**重要な
お知らせ**

**「吸込口カバー」が未交換のものを
探しております。**

弊社ジェットバス「カディーナジェット」の部品です。
平成1年～平成5年にかけて設置されました。

サンウエーブ工業株式会社

ジェット噴流バス参考図

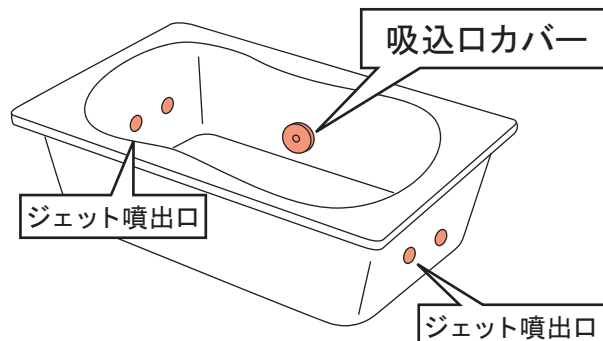
交換せずに使用し続けた場合、吸込口に髪の毛などが近づくと吸込む可能性があり、事故に至る場合があります。

対象品

A. 上記の【弊社当該商品の見分け方について】をご覧くださいの上で補足いたしますと、改善前は、キノコ型のパイプ(傘の部分でない管)に吸込口の穴が開いている形のもので。

*パイプ部に吸込口の穴の開いているものが、傘部に吸込口の穴の開いているものに交換していただきたい商品です。

交換用吸込口カバー

外周のメッシュ構造が特徴

改善品

改善後は、キノコ型の傘(パイプ部でない)に吸込口の穴が開いている形のもので。
